Gemeente Epe

Geanonimiseerde Zienswijzennota

ontwerp bestemmingsplan “Klimopstraat, Epe”

ONTWERPTEKENING

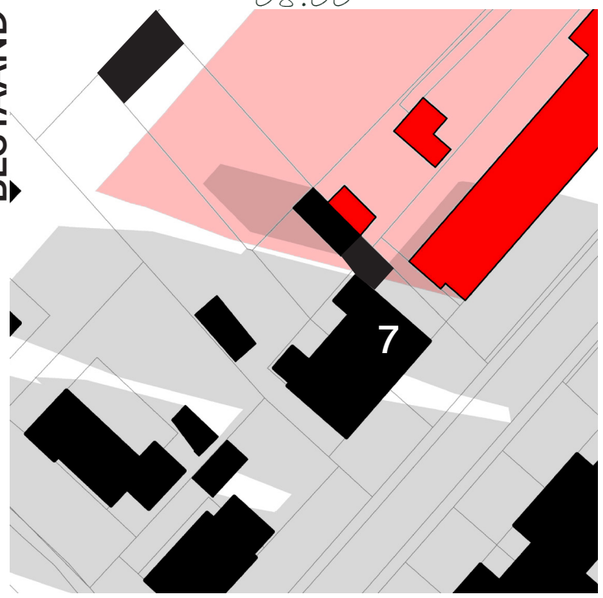
a. Reclamanten verwachten dat het uitzicht verminderd gaat worden, omdat het nieuwe appartementengebouw groter en dieper is dan de huidige bebouwing. Dit geldt voor als zij opzij kijken vanaf hun balkon aan de achterzijde van hun woning, vanaf hun oprit aan de voorzijde van hun woning, en vanuit hun achtertuin.

b. Reclamanten geven aan dat er een verschil is tussen de ontwerpvisie voor het plan (bijlage 1 Ontwerpvisie in de toelichting van het ontwerp bestemmingsplan) en de uitkomsten van het participatieproces. In de ontwerpvisie staan de bergingen niet tegen de perceelsgrenzen van de achterburen aan, terwijl in het participatieproces is afgesproken dat de bergingen tegen de perceelsgrenzen van de achterburen aan komen. Reclamanten verzoeken de bergingen tegen de perceelsgrenzen van de achterburen te plaatsen.

- Het Groenplan (bijlage 9 van het ontwerp bestemmingsplan) wordt – in overleg met reclamanten - zodanig gewijzigd dat de taxus haag langs de erfgrens met [Adres A] over een lengte van 3 m vanaf de straat wordt verlaagd tot 1 m hoogte. Dit voor het vergroten van de verkeersveiligheid.

Ad b. De uitkomsten van de participatie (zie bijlage 8 Participatieproces in de toelichting van het ontwerp bestemmingsplan) zijn verwerkt in het Groenplan (zie bijlage 9 Groenplan in de toelichting van het ontwerp bestemmingsplan). In het Groenplan zijn de bergingen na overleg tegen de perceelsgrenzen van de achterburen gesitueerd. Dit plan is leidend bij de uiteindelijke inrichting van het plangebied. De bergingen zullen derhalve tegen de perceelsgrenzen van de achterburen worden gerealiseerd.

Bijlage 1 Zonnestudie nieuwe appartementengebouw

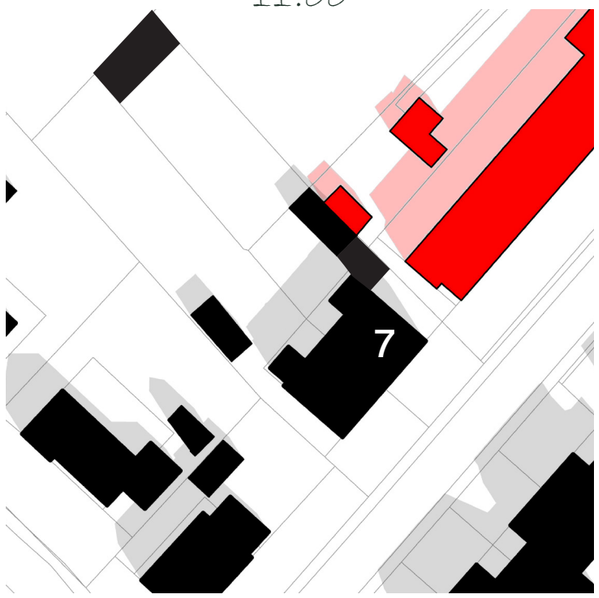
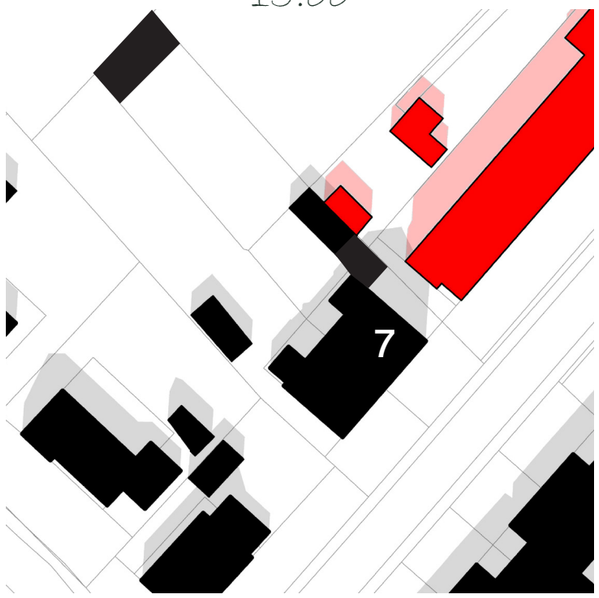
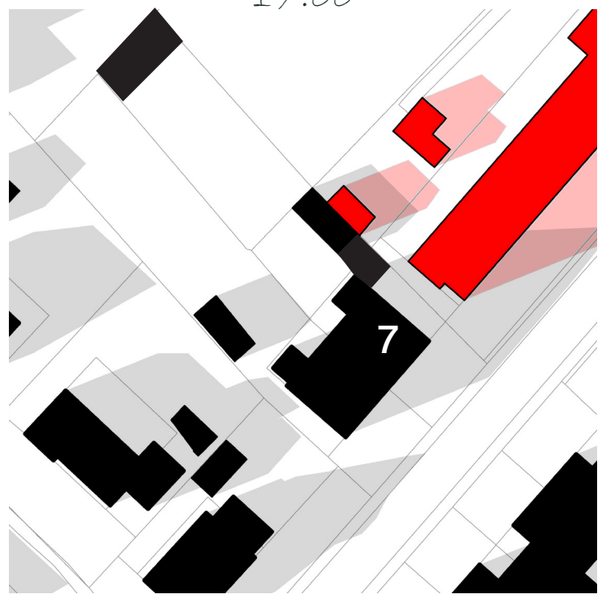
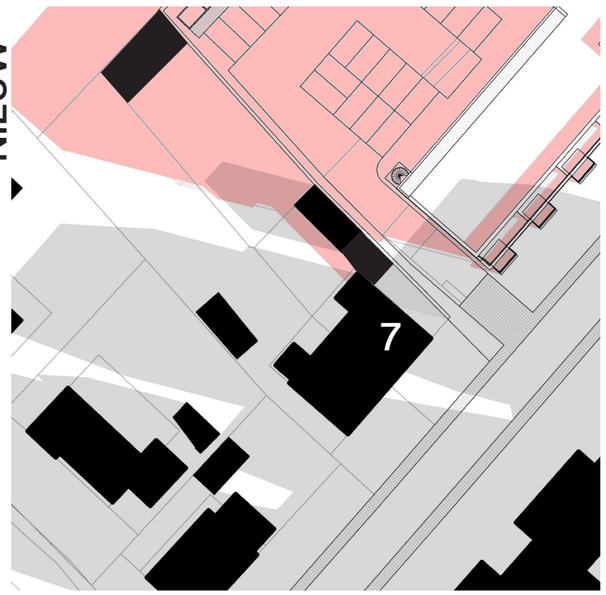
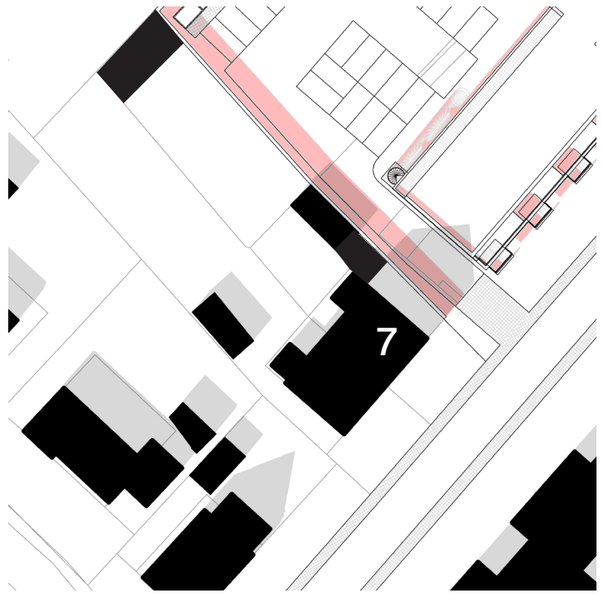
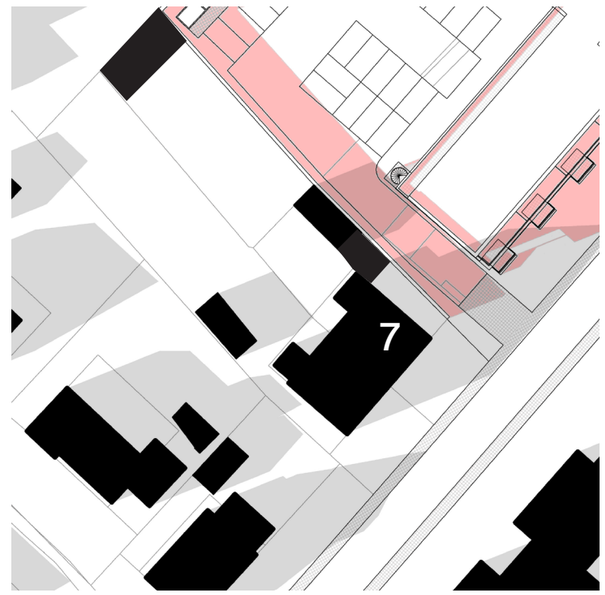
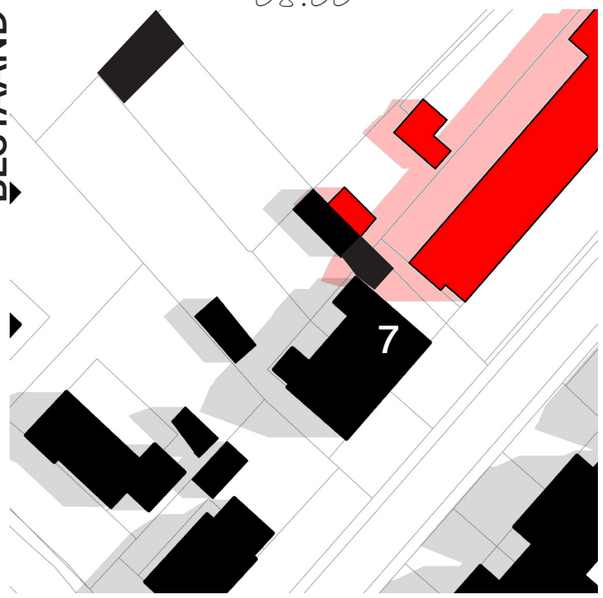
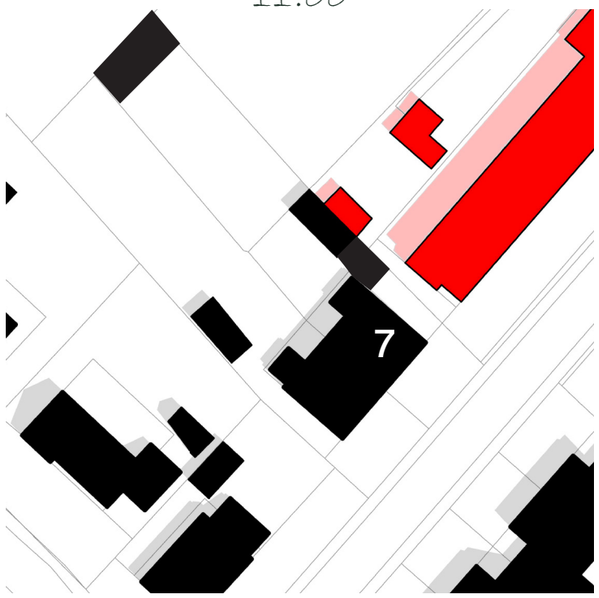
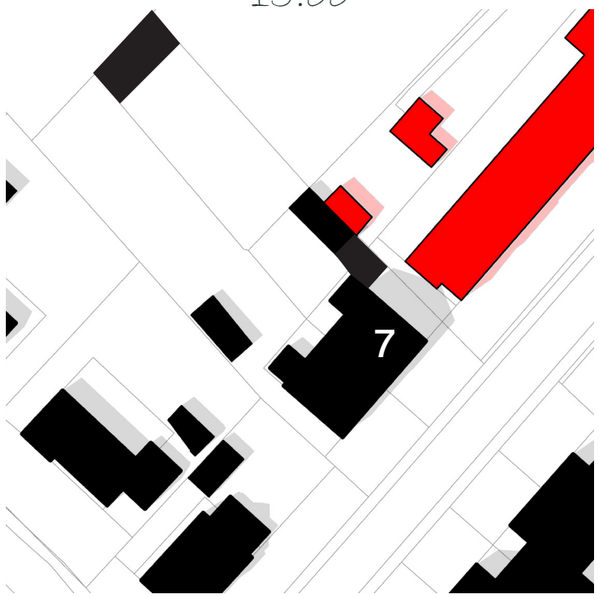
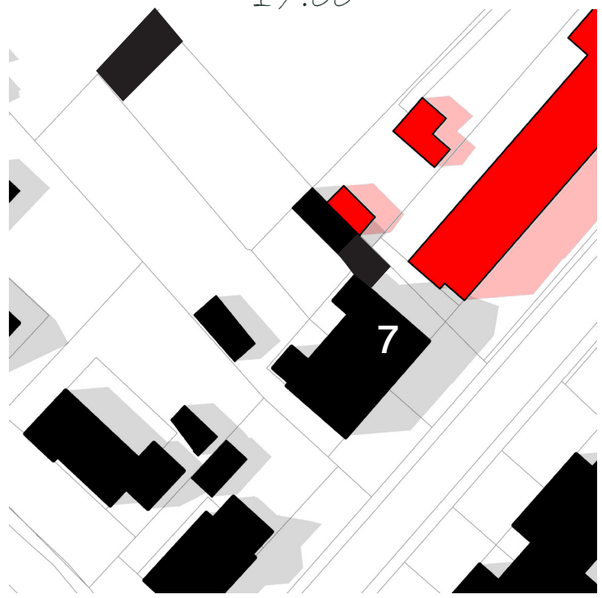
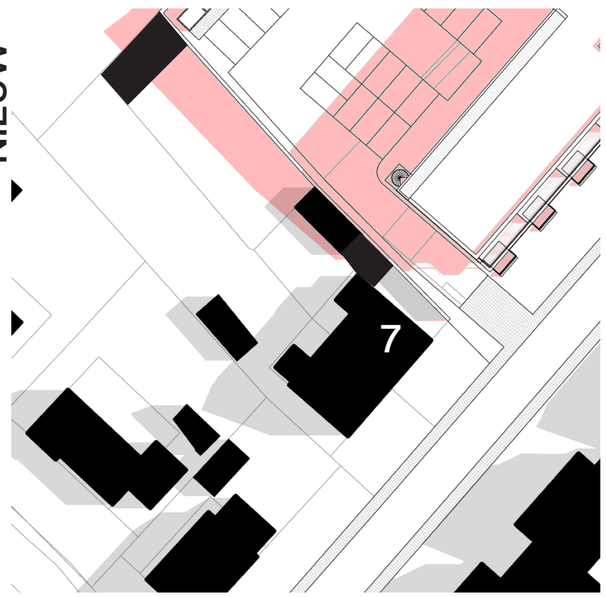
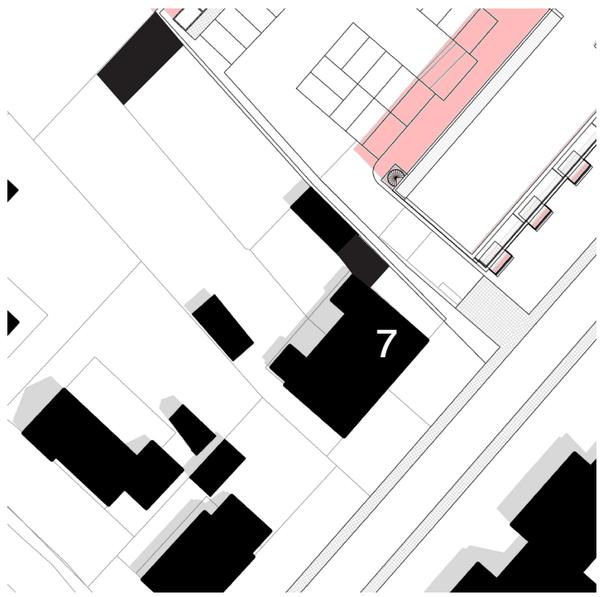
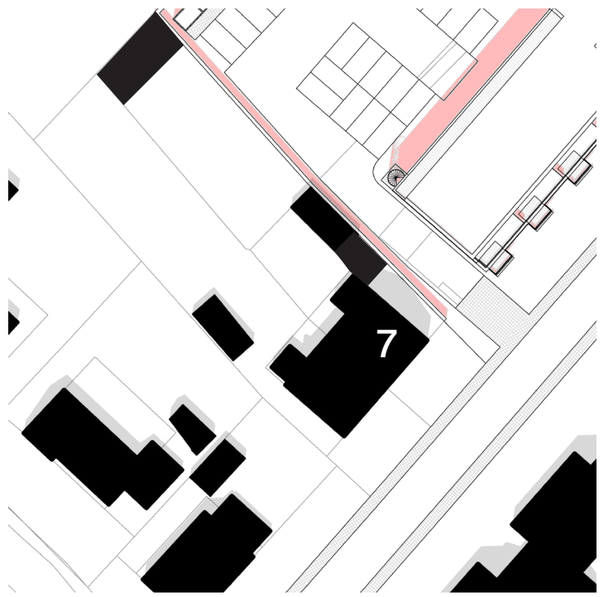
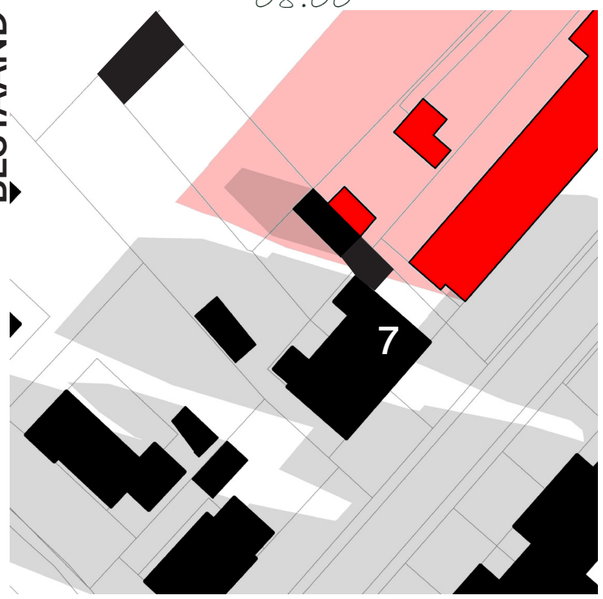
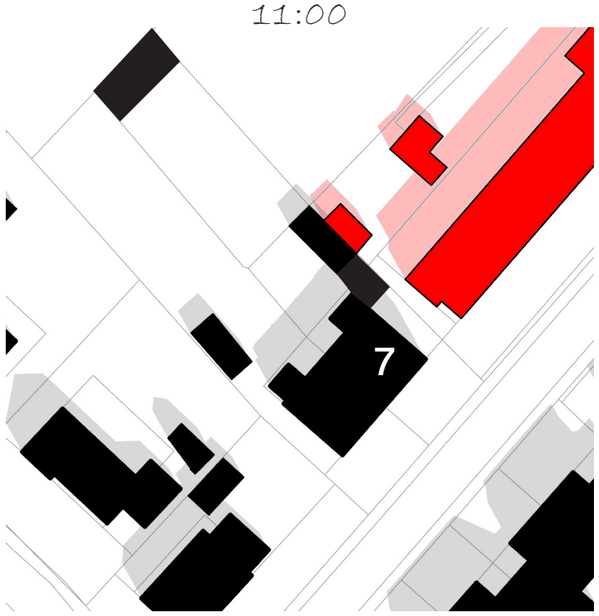
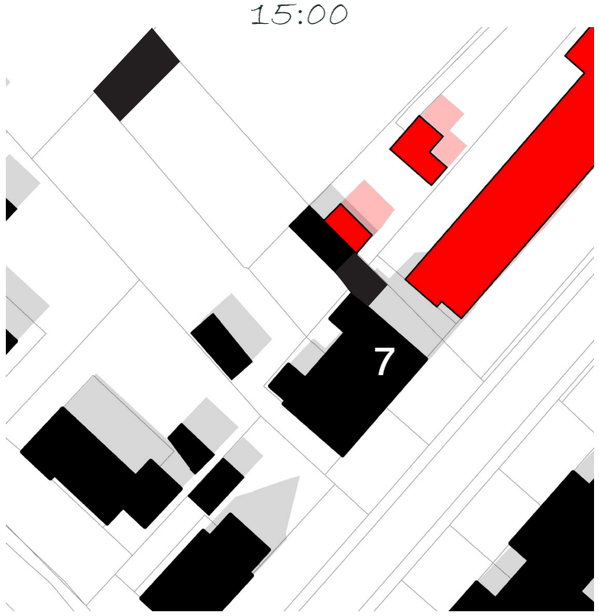
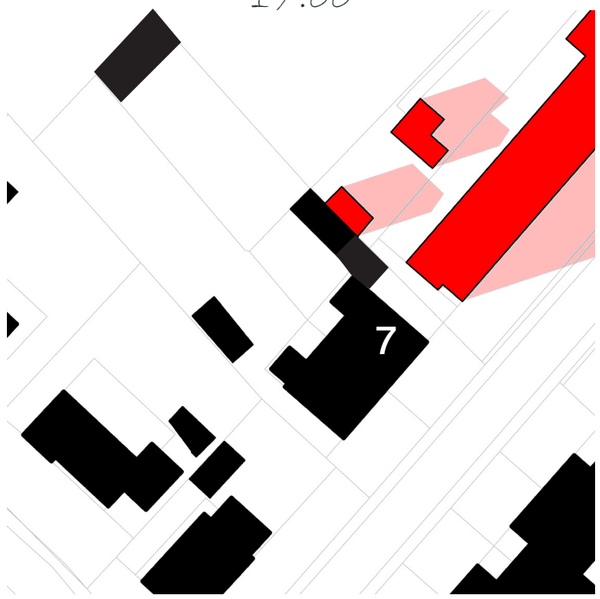
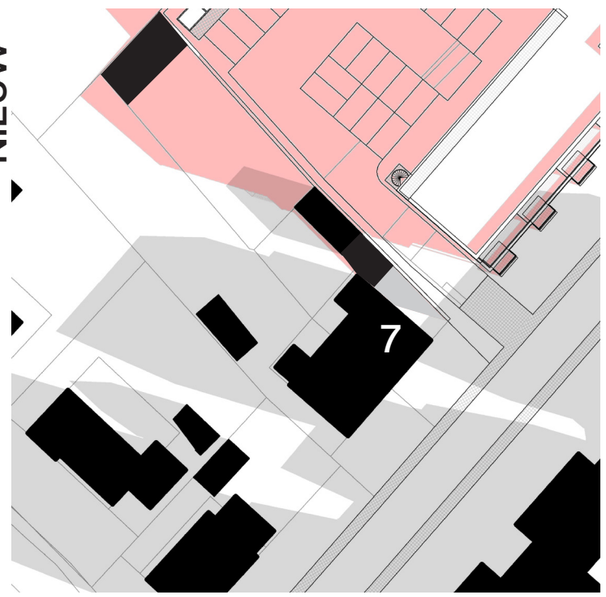
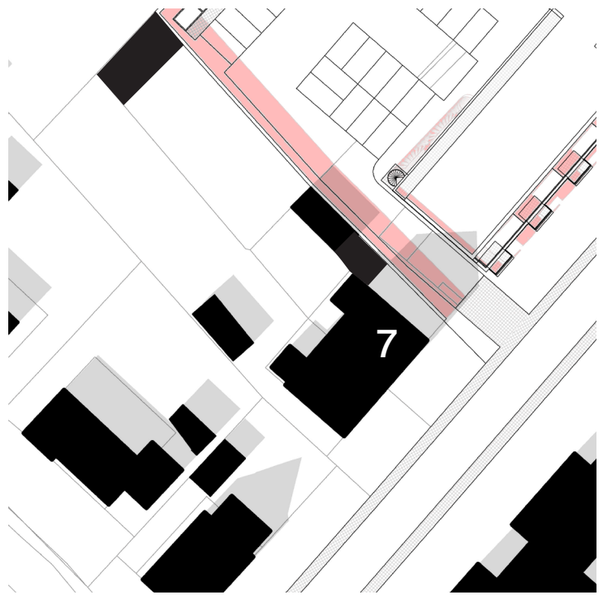
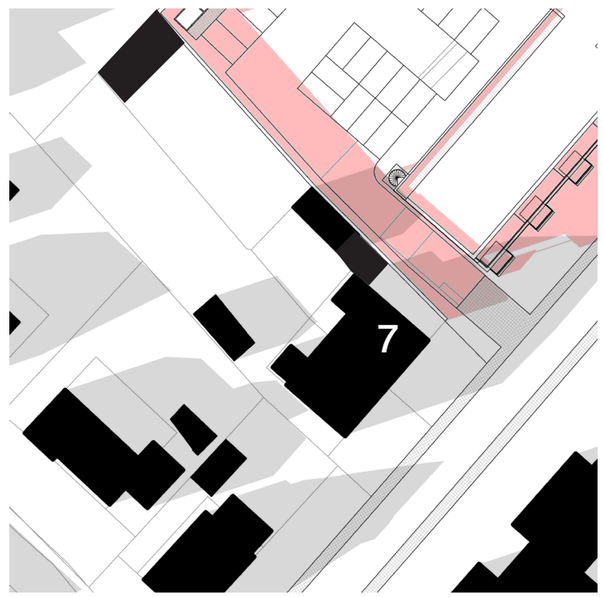
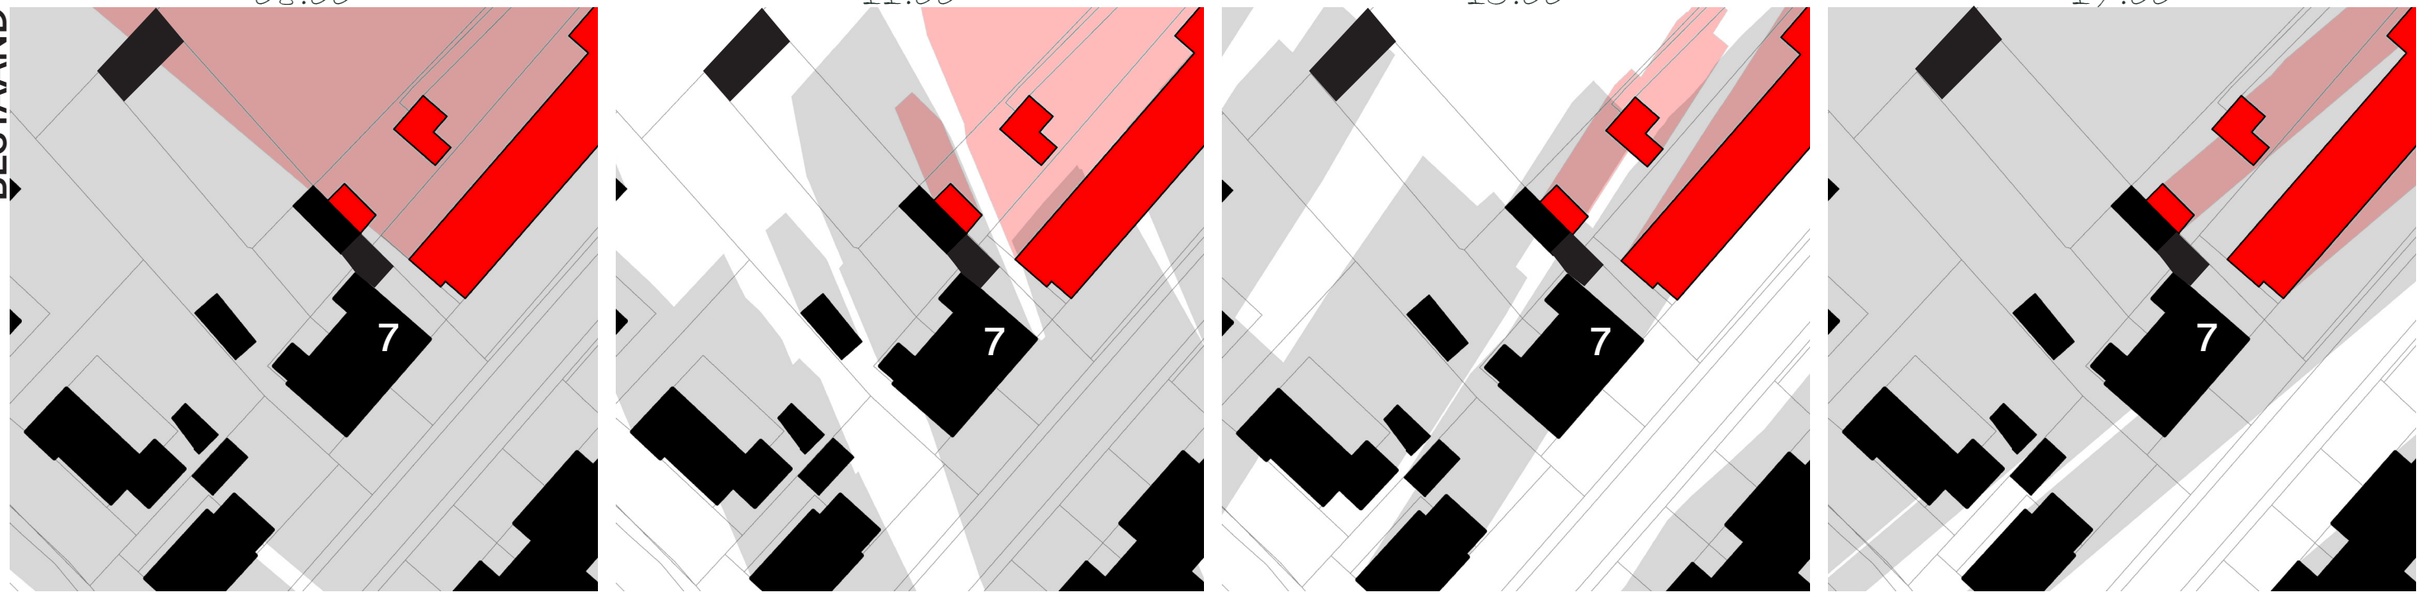
c. Reclamanten stellen minder zonlicht te krijgen omdat het nieuwe appartementengebouw hoger is en dieper aan de achterzijde is dan de huidige bebouwing.

Ad c. In vergelijking met de huidige bebouwing klopt het dat er iets meer bebouwing is die het zonlicht zou kunnen blokkeren. Omdat het nieuwe appartementengebouw ten noordoosten van reclamanten staat, zal de impact op de bezonning klein zijn. De werkelijke impact hiervan is beoordeeld met een zonnestudie (zie bijlage 1 bij deze zienswijzennota).
Uit de zonnestudie blijkt dat er in de winter geen wezenlijk verschil is, in de lente ’s ochtends minder schaduw voor in de tuin en meer schaduw achter in de tuin is, in de zomer alleen ’s ochtends meer schaduw achter in de tuin langs de erfgrens is, en in de herfst ’s ochtends minder schaduw voor in de tuin en meer schaduw achter in de tuin is.
Er is dus weinig verschil in bezonning met de huidige situatie. Er is dus geen (significante) vermindering van de bezonning van het perceel van reclamanten. Er is derhalve ook geen aantasting van het woongenot van reclamanten.
